事業計画の変更について

－北清掃工場建替事業－

令和8年3月

東京二十三区清掃一部事務組合

図 5.1-1(1) 施設計画図 (変更後)

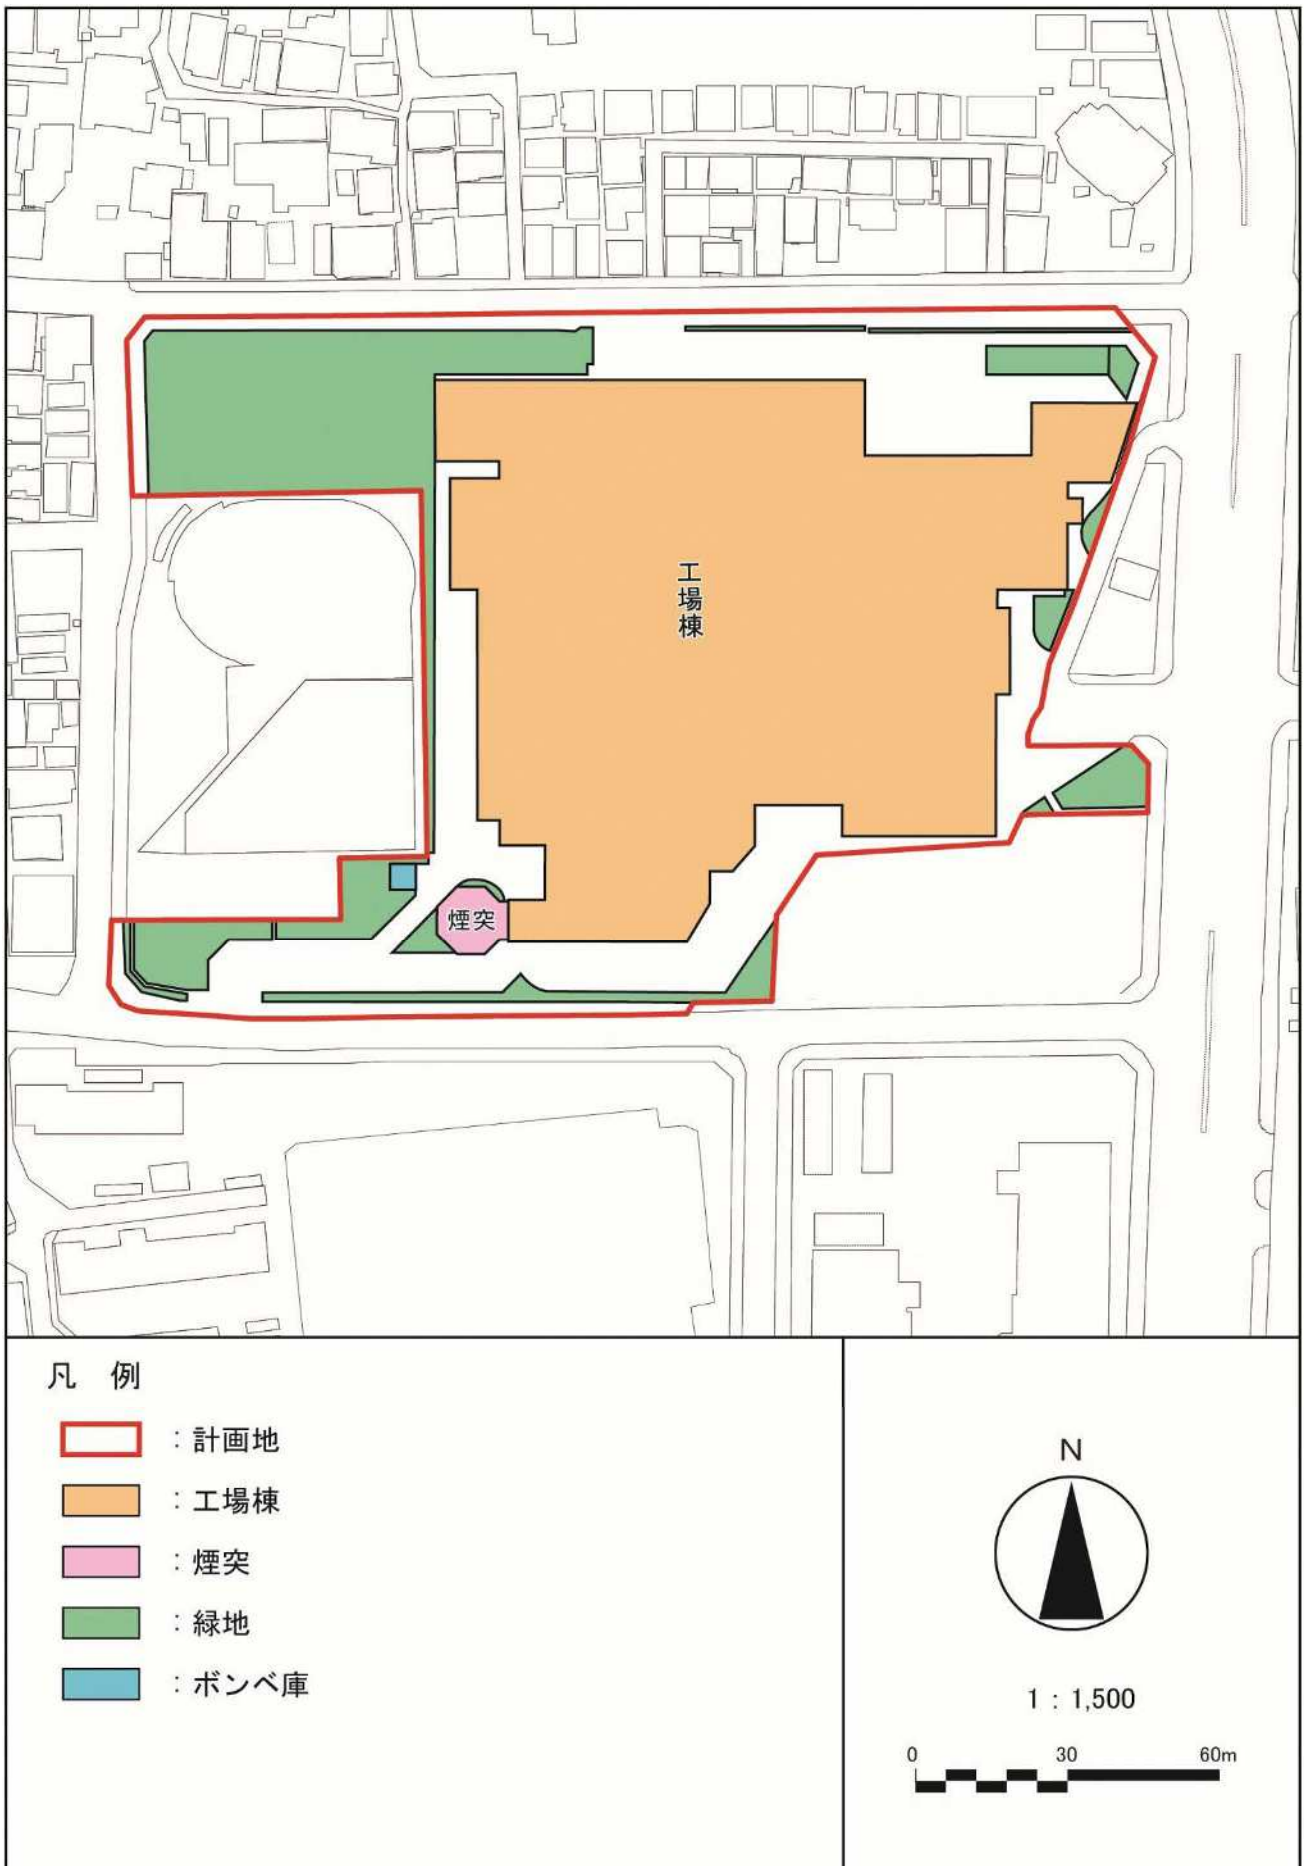
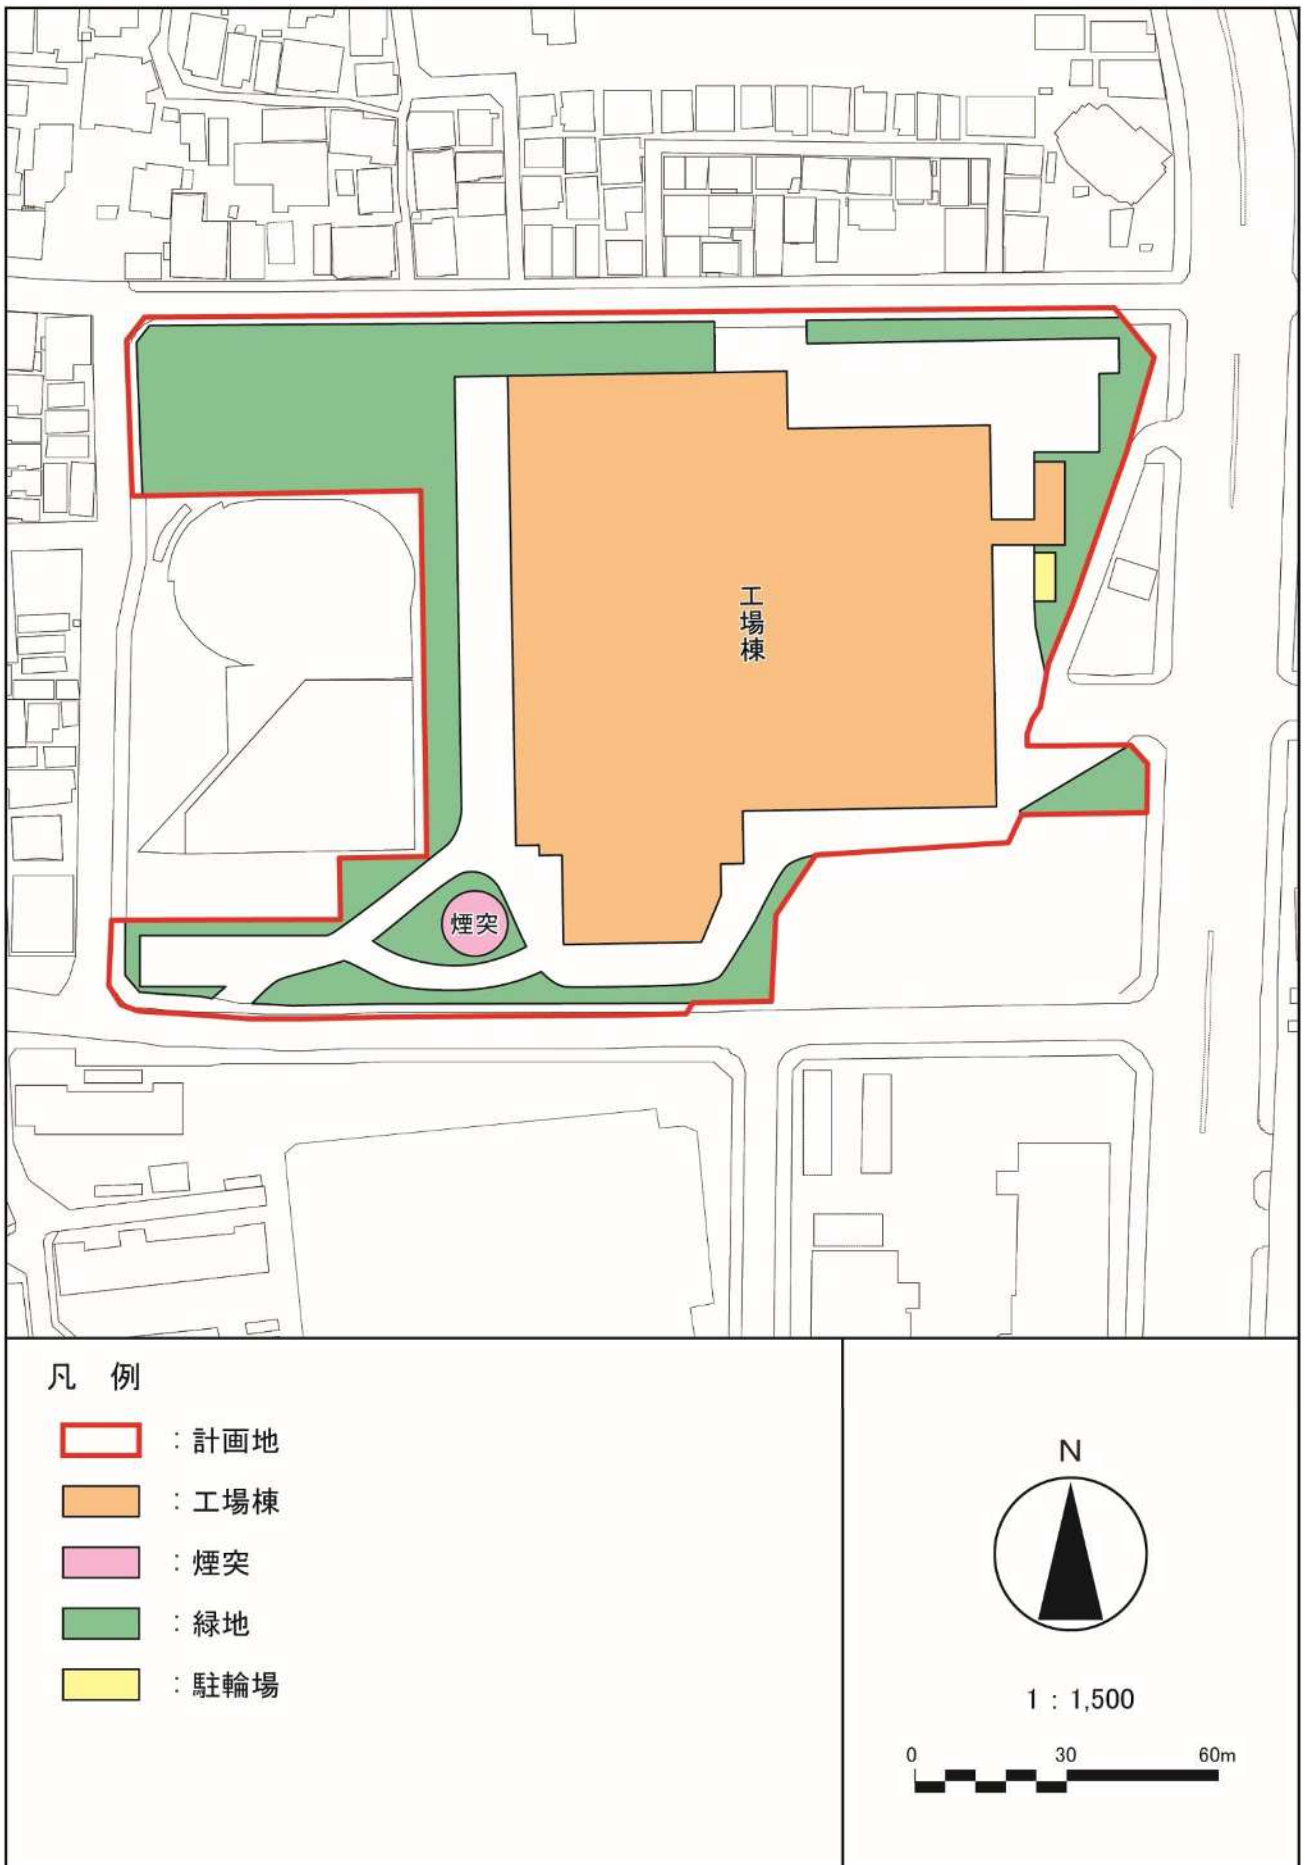
項目	変更後	変更前
施設概要 (付属施設)	<u>ボンベ庫</u>	駐輪場
建築面積 (建替え後)	工場棟 : 約 10,246m ² 付属施設 : 約 25m ² 合計面積 : 約 10,271m ²	工場棟 : 約 9,891m ² 付属施設 : 約 20m ² 合計面積 : 約 9,911m ²
建物形状	建物形状及び建物配置の変更	—
施工計画 (工事工程)	令和 4 年度から令和 12 年度	令和 4 年度から令和 11 年度

今回、計画建築物の詳細検討により、施設計画（施設概要、建築面積等）を変更する。

図 6.3-2(1) 計画建築物等による時刻別日影図 (変更後)

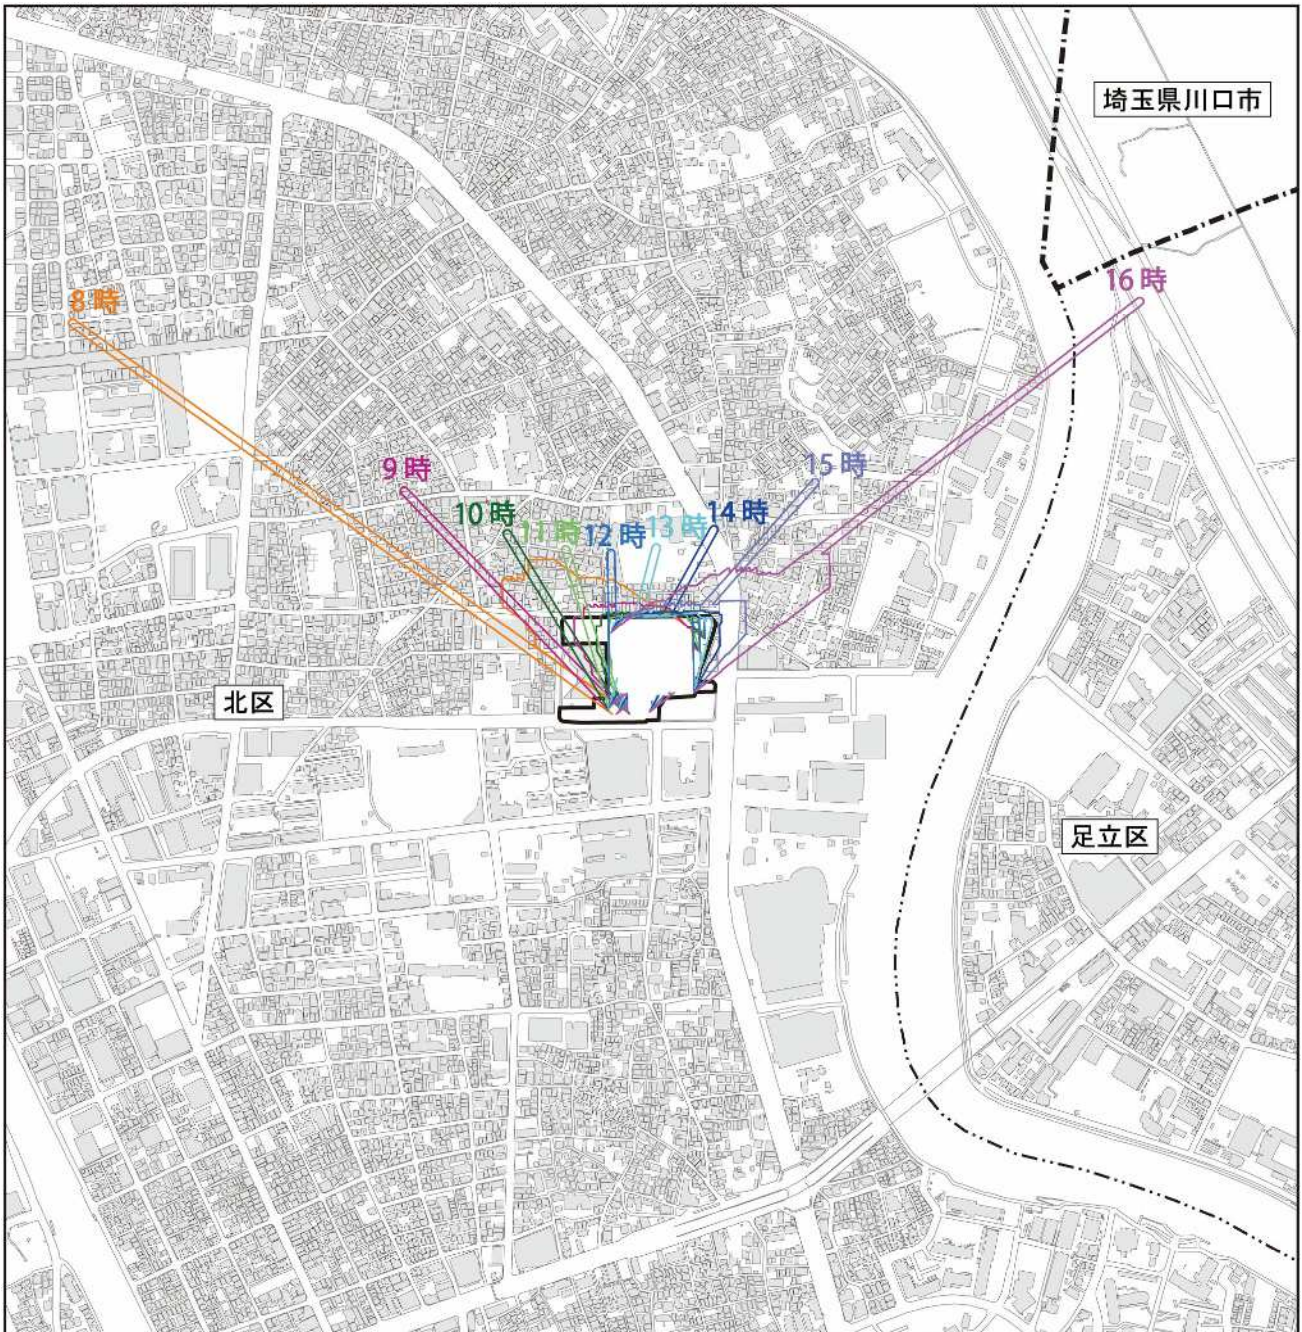
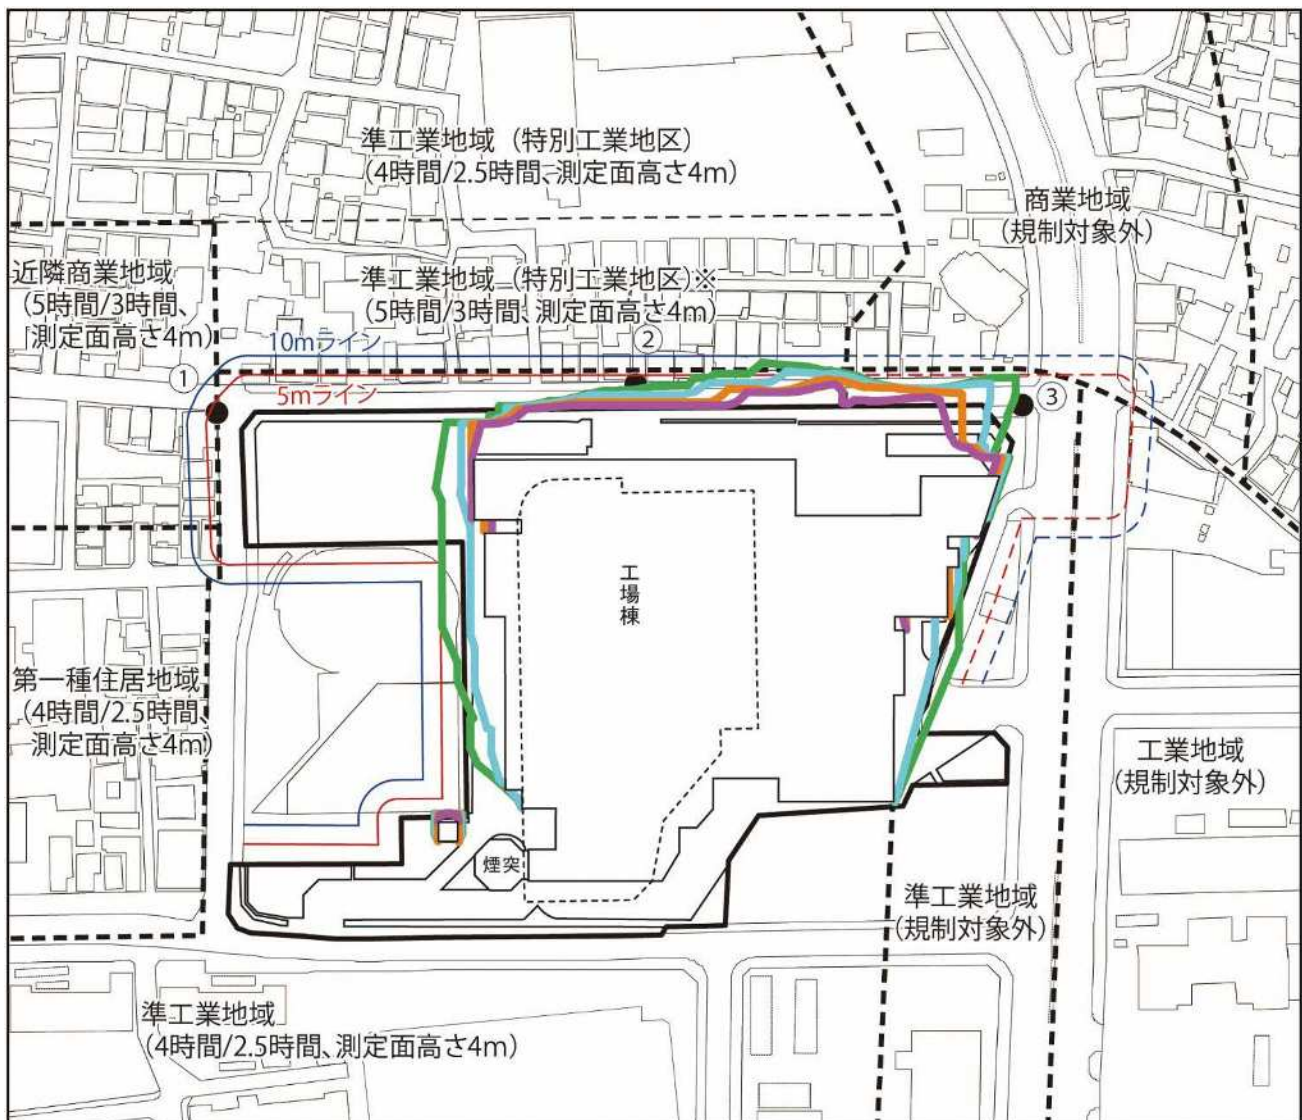
時刻別日影図は図 6.3-2(1)に示すとおり、煙突の日影は広範囲に生じるが、煙突の高さは既存と同じ(約 120m)であることから、日影の範囲は変更前と比べほぼ変わらない。

図 6.3-3(1) 計画建築物による等時間日影図 (変更後)

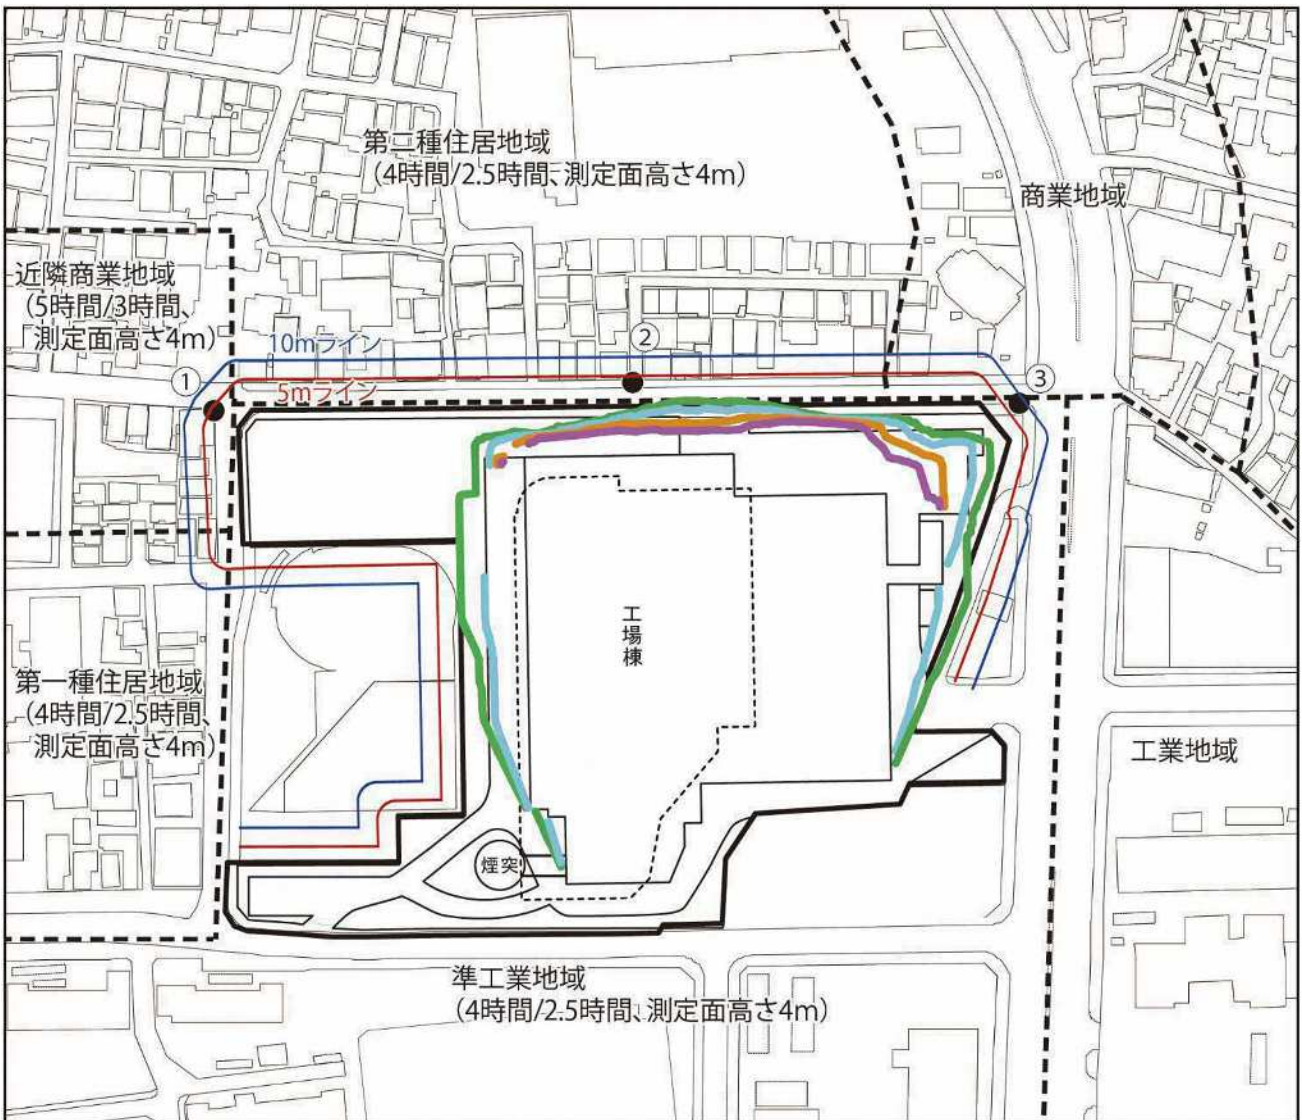
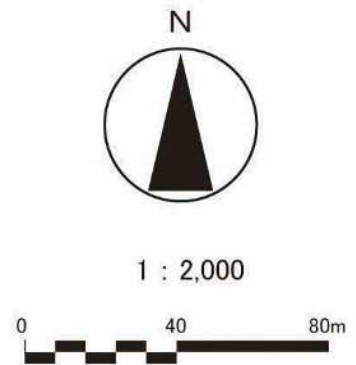
等時間日影図は図 6.3-3(1)に示すとおり、規制対象区域の規制時間内である。

計画建築物（煙突を含まない）による日影時間は、変更後、変更前を通して各規制対象区域の規制時間内（5mライン：4時間（準工業地域）、10mライン：2.5^注時間（準工業地域（特別工業地区）））である。

浸水対策のための敷地の一部かさ上げ工事によって、やむを得ず日影範囲は増加するが、建物形状を工夫し、日影範囲の軽減のために最大限の配慮を講じたことから、冬至日における日影の状況の変化の程度は小さくなり、評価の指標である「建築基準法」及び「東京都日影による中高層建築物の高さの制限に関する条例」で定める基準を満足すると考えられる。
